Akce: Zámek Pardubice - rekonstrukce střechy budovy č. p. 3	Věc: ZÁPIS Z JEDNÁNÍ S PAMÁTKOVÝM DOZOREM	V Pardubicích dne: 08.01.2024
		Strana 1 z 2

ZÁPIS

z jednání s památkovým dozorem k akci „Zámek Pardubice - rekonstrukce střechy budovy č. p. 3“ za účasti:

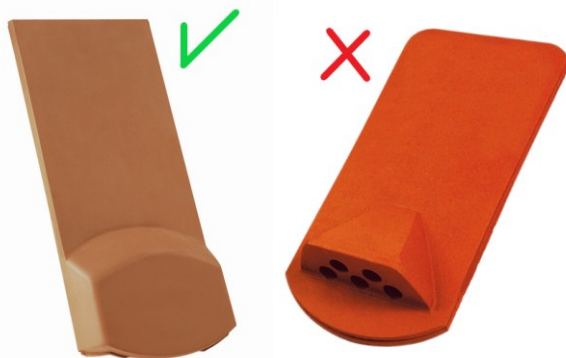
- nová střešní krytina bude keramická pálená taška „bobrovka“, bez povrchové úpravy (rezná, bez drážek), odstín dle stávajících bobrovek na již zrekonstruovaných střeších objektů č.p. 2 a 3, větrací taška nízká viz zrekonstruovaná střecha objektu č.p. 2 (výrobek viz obr. níže)
